Oggetto: [ID_VIP: 8264] BURONZO (VC) – Progetto di un impianto agrivoltaico, della potenza pari a 92,27 MW e delle relative opere di connessione alla RTN.

Proponente: Juwi Development 09 S.r.l.

Parere tecnico istruttorio della Soprintendenza Speciale per il Piano Nazionale di Ripresa e Resilienza.

Elaborazione SS-PNRR – Immagine dell'impianto e dei vincoli presenti ai sensi della Parte II e III del D.Lgs.42/2004 all'interno di un buffer di 2 km.

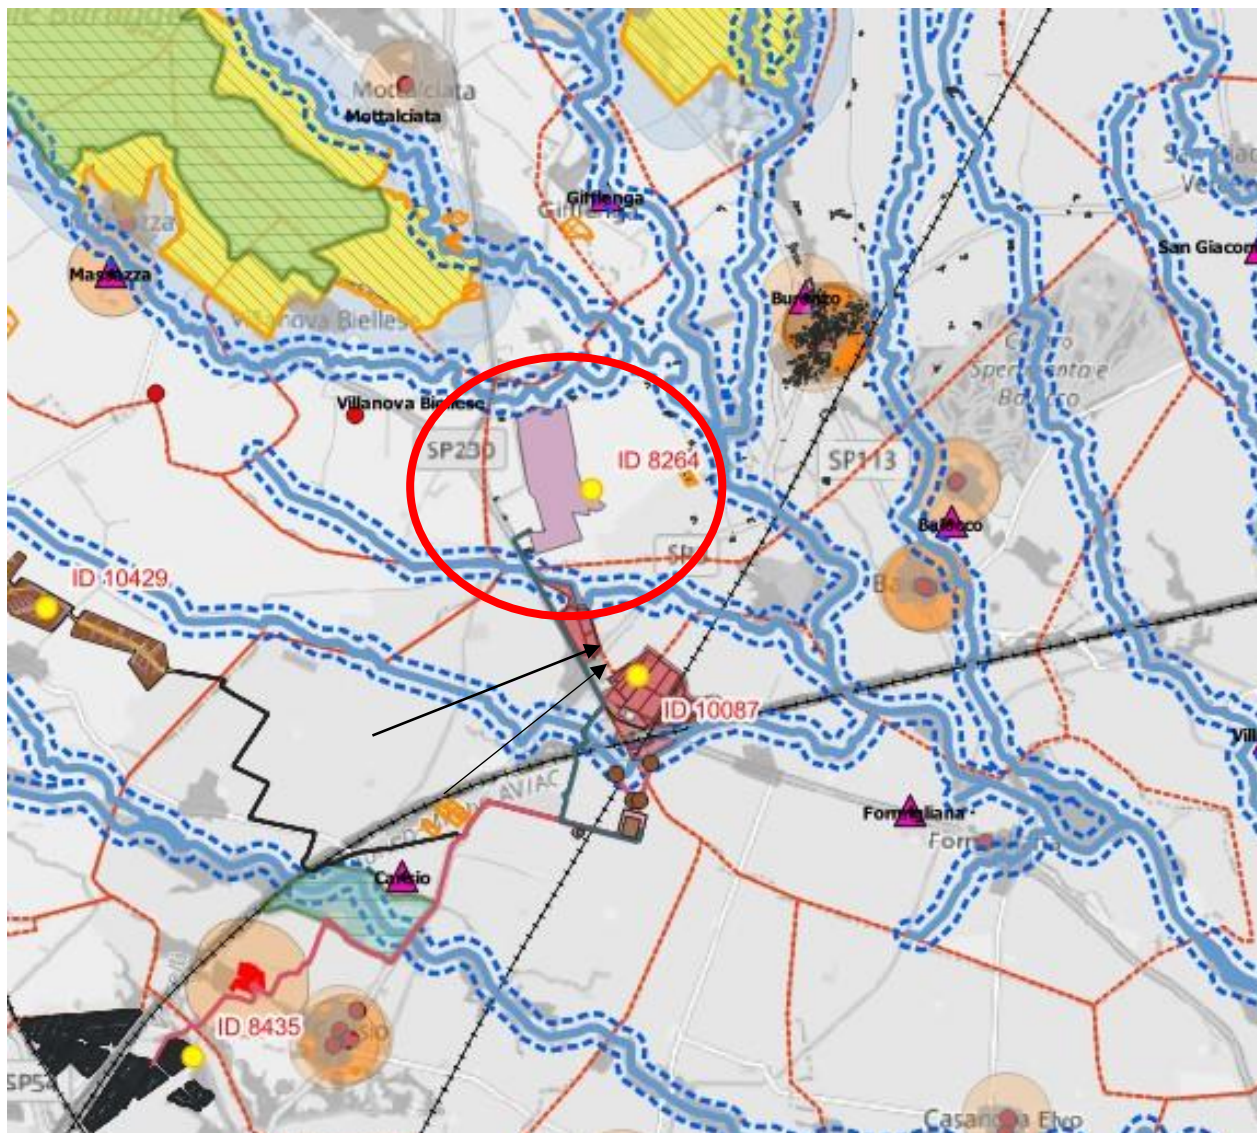
CONSIDERATO pertanto che la campagna di saggi allora svolti non ha riguardato il progetto nel suo insieme bensì solo parte di esso, di conseguenza, gli esiti dei sondaggi non si possono comunque considerare pienamente esaustivi al fine di scongiurare qualsiasi rischio archeologico derivante dalla realizzazione dell'impianto di progetto comprese le relative opere annesse.

Elaborazione SS-PNRR – Estratto tavole 2 e 4 del PPR: Art.32 (tratteggio azzurro) ed Art.40 (retino omogeneo giallo)

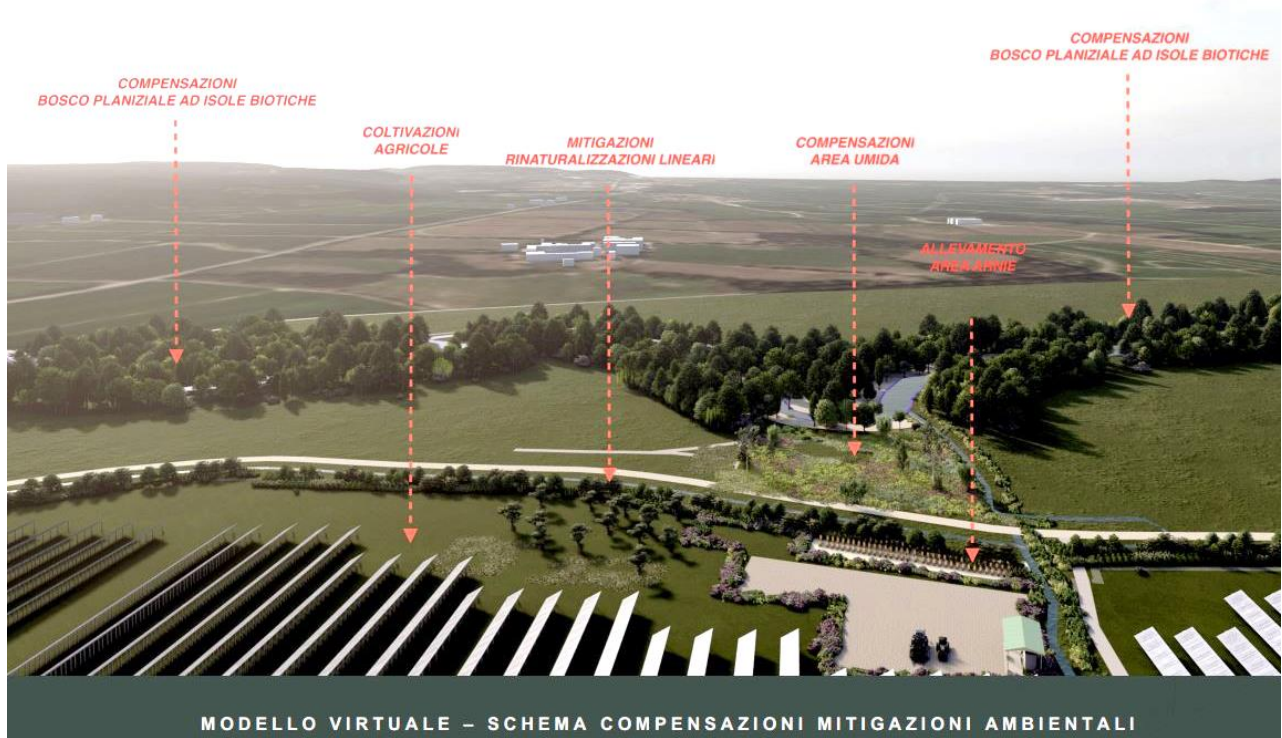
CONSIDERATO che l'ambito interessato dal progetto è quello della pianura risicola baraggiva classificata dal PPR "di specifico interesse paesaggistico" (Unità 2504), poiché fortemente caratterizzata dalla fitta maglia agraria solcata da un capillare sistema irriguo fatto di torrenti, rii e canali irrigui e comprendente zone normate dalle NdA del PPR (cfr. tavole 2 e 4), di cui nel caso specifico:

CONSIDERATO che la realizzazione del presente impianto potrebbe comportare impatti significativi e negativi sui beni richiamati negli articoli che seguono individuati dal PTCP, rispetto ai quali il Proponente non ha compiuto alcuna valutazione:

Immagine a sx: Estratto Relazione paesaggistica pag.10 con individuazione della Cascina Baraggia– Immagine a dx, elaborazione SSPNRR ed inserimento di due nuovi tralicci nella fascia di rispetto del corso d'acqua

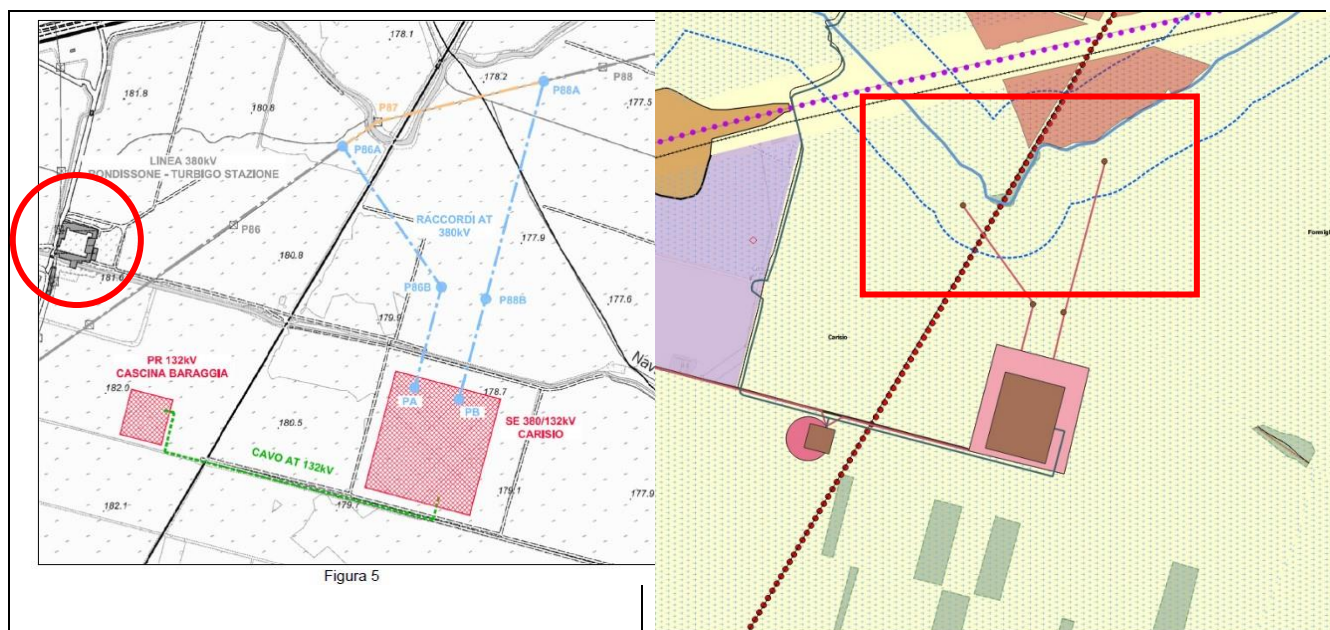
CONSIDERATO che a seguito delle integrazioni richieste, il Proponente ha presentato la Relazione paesaggistica relativa esclusivamente alle opere di connessione, alla sottostazione elettrica e alla futura SE di Terna, compresi quattro nuovi sostegni, di cui due (P86 e P88) posti all'interno della fascia di rispetto del Torrente Odda; all'interno delle valutazioni della Relazione paesaggistica, mancano quelle riferite agli impatti significativi e negativi derivanti dalla realizzazione dell'impianto previsto, pertanto, la Relazione paesaggistica non risulta esaustiva ai fini delle valutazioni di competenza, comunque effettuate sulla base dell'attenta disamina compiuta dalla Soprintendenza ABAP competente e dalla Scrivente. Si deve inoltre evidenziare che all'interno della Relazione paesaggistica non vengono prese in considerazione la Cascina Baraggia e i due nuovi tralicci ricadenti nella fascia di rispetto dei corsi d'acqua. A seguire l'immagine con la localizzazione degli elementi predetti.

- si riscontrano criticità nelle trasformazioni dei terreni rurali adiacenti alle cascine sopra citate (*Cascina Gallo, Cascina Gallinetta, Cascina della Marchesa e Cascina Baraggia*), anche rispetto agli obiettivi dell'art. 40 – *Insediamanti rurali* (aree rurali di pianura e collina) delle NTA del PPR, che tra gli altri, prevede il potenziamento della riconoscibilità dei luoghi di produzione agricola che qualificano l'immagine del Piemonte, dovute sia all'uso promiscuo ed alla specificità delle colture

Immagine tipo del "mare a quadretti" dalle colline del Monferrato

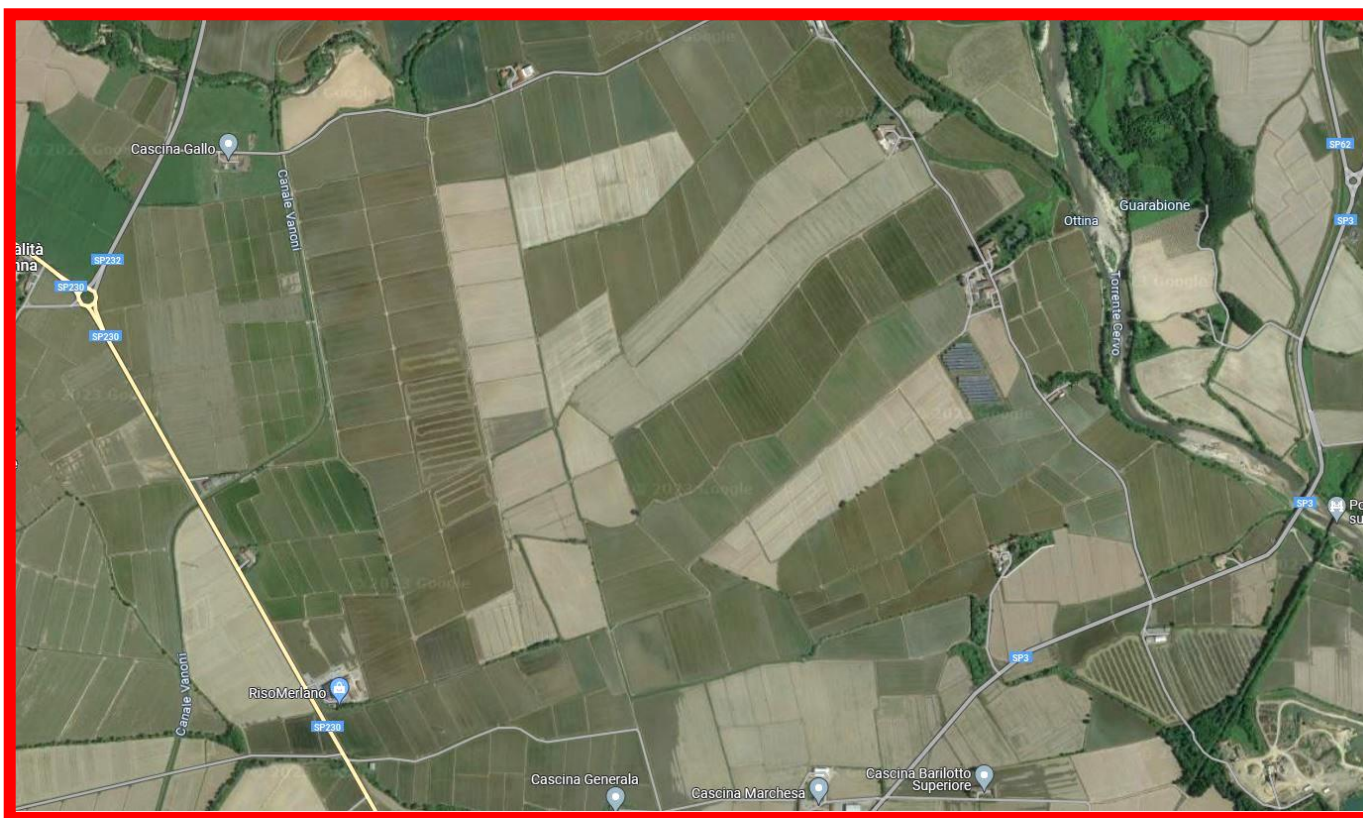
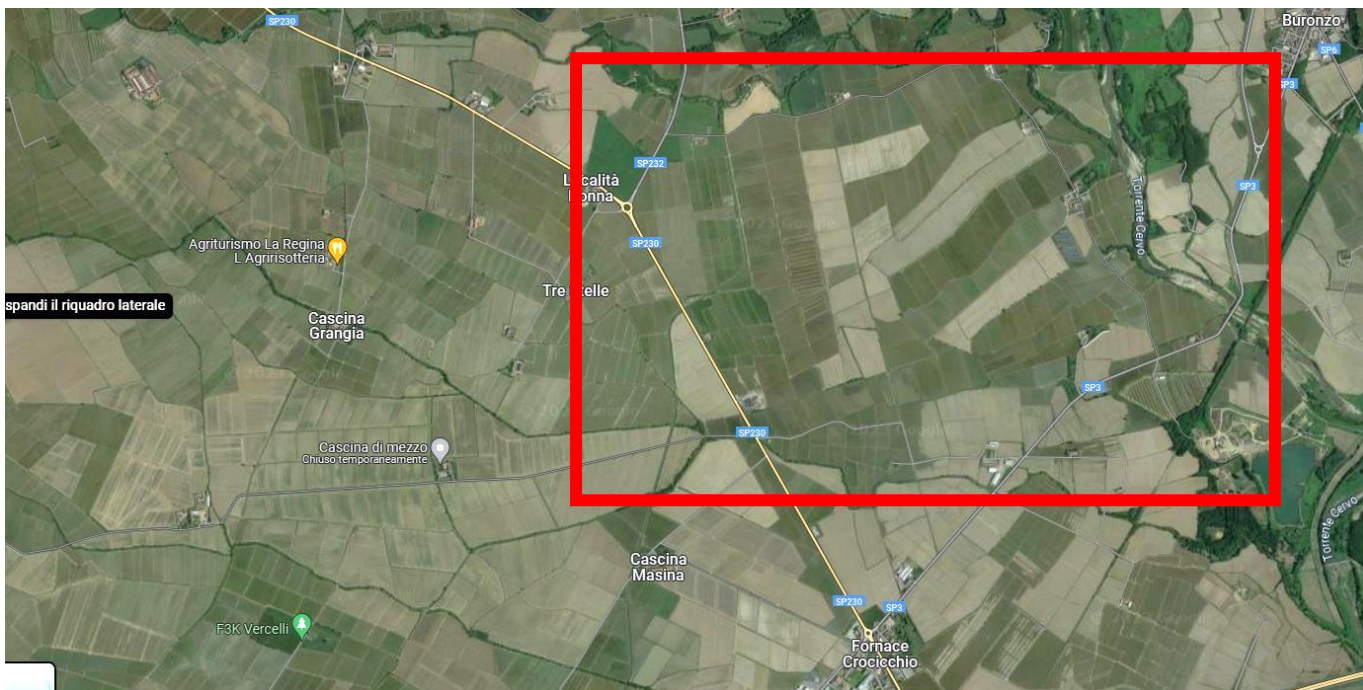
CONSIDERATO che il progetto agrovoltaico proposto prevede un significativo consumo di suolo oltre al forte impatto paesaggistico generato dalla presenza dei moduli fotovoltaici in un territorio definito dal Piano paesaggistico regionale come *area di agricoltura di pregio caratterizzante il paesaggio agrario della Baraggia Vercellese* e che, la realizzazione dell'impianto comporta una sostanziale modifica del terreno a risaia in terreno a coltivazione in asciutta, generando, di conseguenza, la trasformazione di un ambiente pressochè paludoso in un ambiente secco con inevitabili conseguenze climatiche e alle falde acquifere. La realizzazione dell'impianto proposto andrebbe a snaturare la vera identità produttiva del territorio, mettendo a repentaglio la mano d'opera agricola quotidianamente impegnata nella coltivazione del riso e quindi nella preservazione del "mare a quadretti" tipico delle risaie piemontesi.

CONSIDERATO che dalle immagini sopra riportate si evince in tutta chiarezza la trama agricola che caratterizza il paesaggio delle risaie piemontesi la cui integrità, per alcune significative porzioni di territorio, consente di tramandare nel tempo una tipologia di paesaggio unica della Regione Piemonte.

Stralcio dell'elaborato redatto dal Proponente relativo agli impatti cumulativi

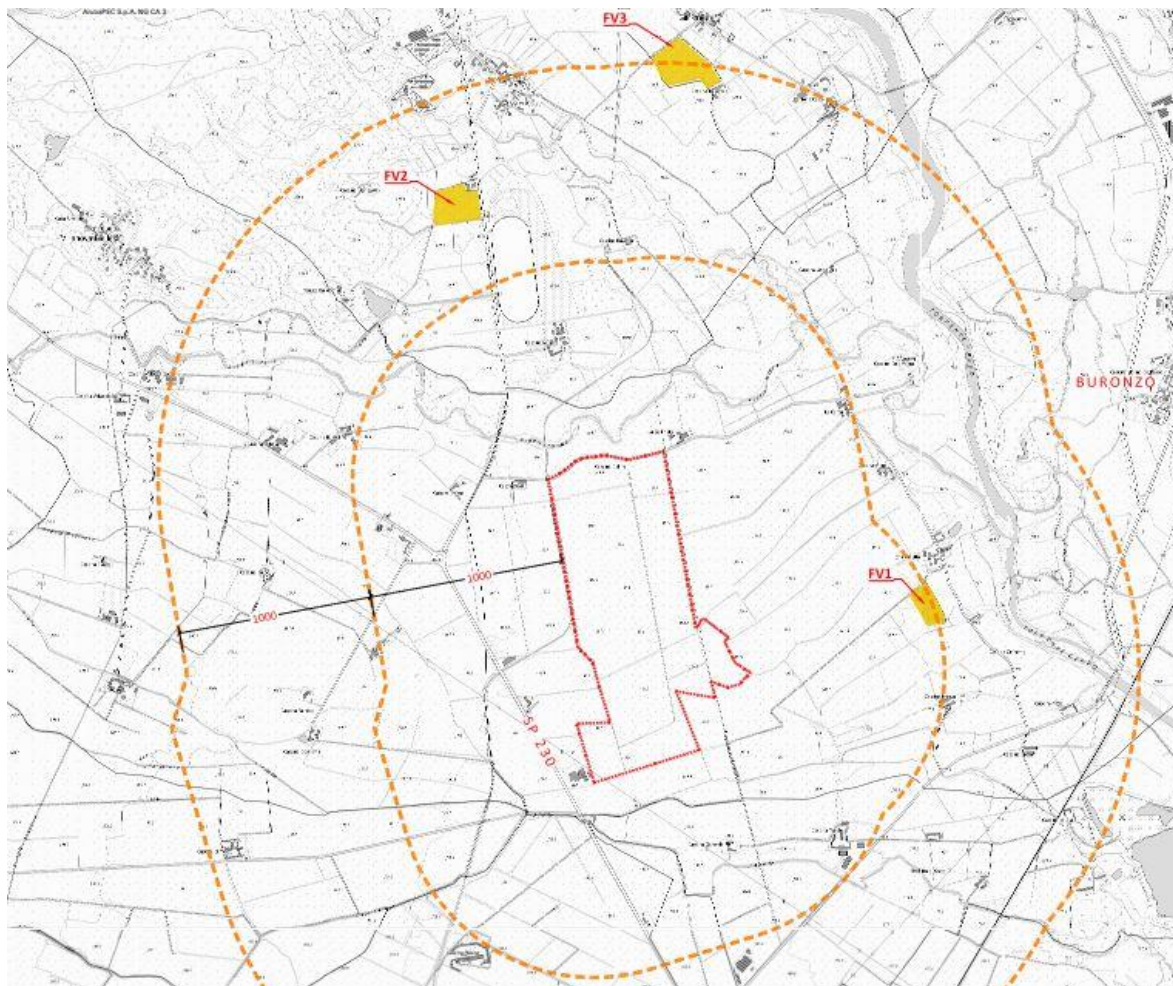
CONSIDERATO quanto riscontrato dal Proponente in merito agli impatti cumulativi (*cf.* elaborato *Studio di Impatto Ambientale, Effetto Cumulo*) rispetto ai quali la Società identifica 3 impianti fotovoltaici realizzati come si evince dall'immagine di seguito riportata.

CONSIDERATO che rispetto agli impianti realizzati segnalati dal Proponente, si deve evidenziare che in prossimità dell'impianto di cui trattasi, risultano in Valutazione di Impatto Ambientale statale ulteriori impianti da fonti energetiche rinnovabili di dimensioni significative di seguito indicati e graficizzati nell'immagine sotto riportata:

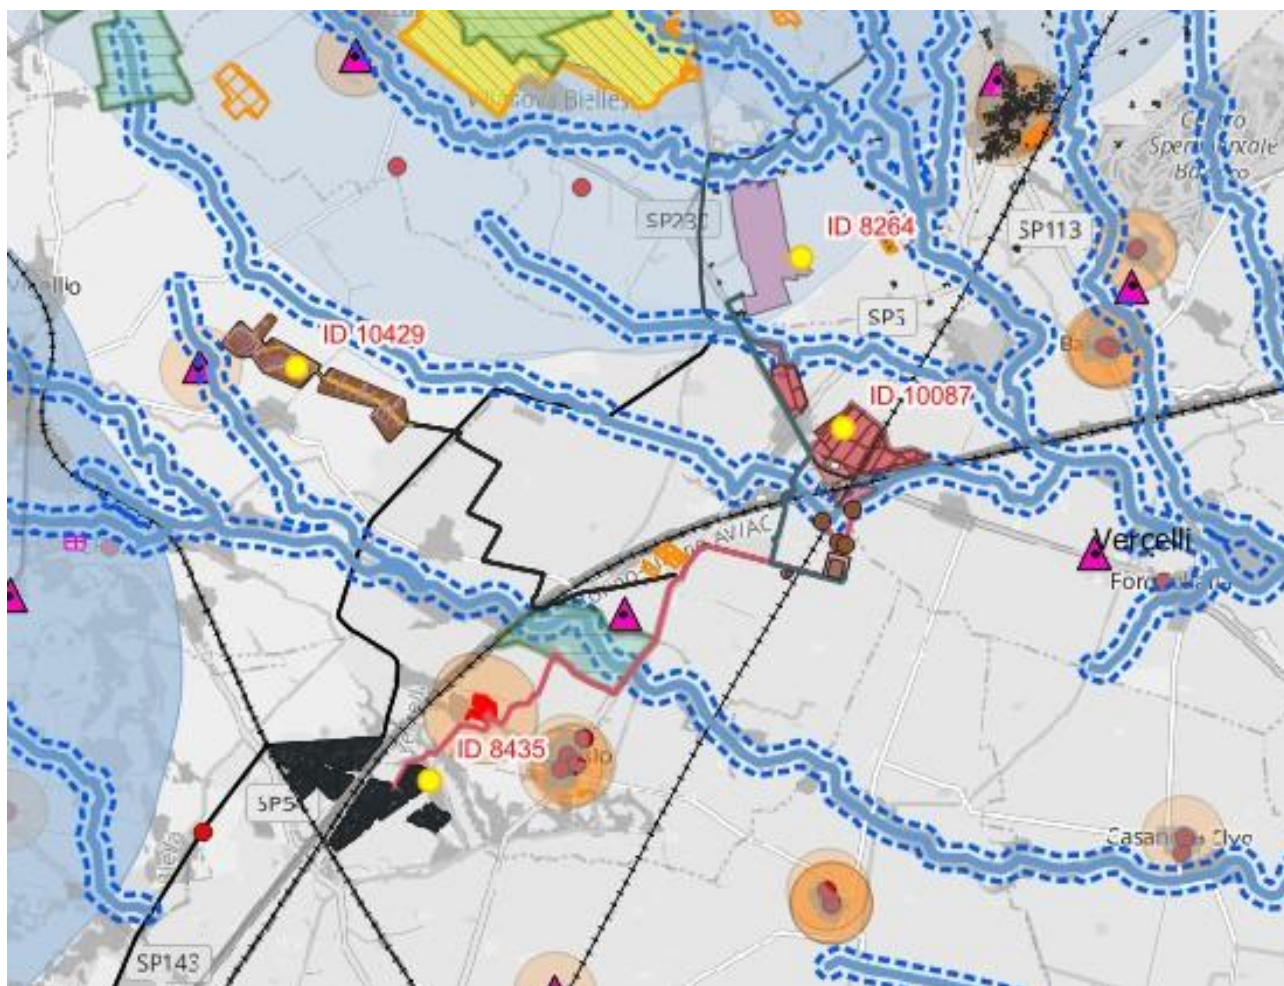
- **ID_VIP 8435**: impianto agrivoltaico denominato e-VerGREEN di potenza picco pari a 76,6 MWp e opere connesse, più contestuale utilizzo agricolo-zootecnico, sito nei Comuni di Santhià (VC) e Carisio (VC), Proponente EG EDO S.r.l.;
- **ID_VIP 10087**: progetto di un nuovo impianto fotovoltaico denominato "Parco fotovoltaico della Benna" ricadente nel territorio dei comuni di Formigliana e Carisio (VC) e delle relative opere di connessione alla RTN. Potenza nominale dell'impianto fotovoltaico 61 MW", Proponente MYT DEVELOPMENT INITIATIVES S.r.l.;
- **ID_VIP 10429**: Progetto di un impianto agrivoltaico denominato "Impianto solare Agrivoltaico da 47,36 MWp - Madama Live" localizzato nel comune di Salussola e relative opere di connessione alla sottostazione Terna
